**Plan Especial de Protección y Mejora de la Infraestructura Verde Bosque
Metropolitano en el ámbito del Lote 4**

Madrid, 25 de julio de 2023

ALEGACIONES

Minorar el impacto de las infraestructuras del nudo Súper Sur de la M-40, con la redacción de un plan específico para esa zona.

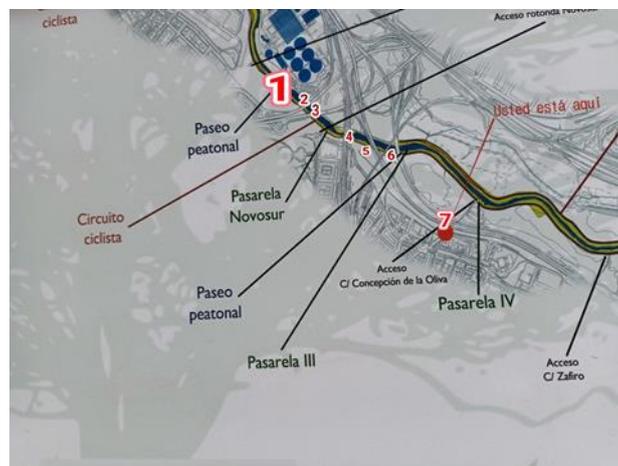
- El entorno del nudo Súper Sur sobre el río manzanares es atravesado por 7 grandes infraestructuras que impactan negativamente en varios aspectos relacionados con la seguridad en el uso, la continuidad del parque fluvial, el impacto ambiental, la

- La actual ubicación de la depuradora de la China impide mantener la continuidad del paseo peatonal y ciclista por la margen izquierda del río concentrando todos los tránsitos hacia la margen derecha, generando con ello un estrangulamiento en una zona ya de por sí con difíciles e inseguros accesos.

- Justo a partir de ese estrangulamiento, el paseo se reduce a una única plataforma donde se concentra el tráfico rodado (bicicletas, patines, etc) y el peatonal, atravesando bajo los puentes de 6 grandes infraestructuras viarias y ferroviarias, en todas ellas con una anchura menor a los 2 metros, fuertes desniveles y un gálibo que en algunos casos es inferior a los 2 metros.

- La concentración de estos grandes viarios y sus ramificaciones dificultan enormemente los accesos al parque desde los barrios colindantes y otros parques como el Forestal de Entrevías, así como los accesos y comunicaciones entre los barrios.

- Retranquear urgentemente los límites de la depuradora de la China (hasta encontrar la solución definitiva de este equipamiento) garantizando una franja suficientemente ancha en el margen izquierdo para posibilitar tanto la continuidad de los paseos como una franja suficiente de parque que fomente la transición faunística y vegetal entre ambos tramos del parque superando su estrangulamiento en este punto.

- Dotar a estos pasos de dos plataformas (margen izquierda y derecha) desdobladas y diferenciadas para uso peatonal y ciclista bajo los 6 puentes mencionados, procurando que el tráfico rodado quede en la plataforma más alejada del río, reservando la contigua al cauce para uso peatonal (este concepto debe extenderse a todo el trazado del paseo ya que en algunos tramos esto no se respeta con el consiguiente riesgo de circulación cruzada y por tanto de accidente).

- Proponemos que estas plataformas se construyan voladas sobre el cauce del río aumentando con ello los gálibos bajo los puentes, disminuyendo los cambios de rasante y pendientes y separando las circulaciones peatonal y ciclista para hacerlas más seguras.
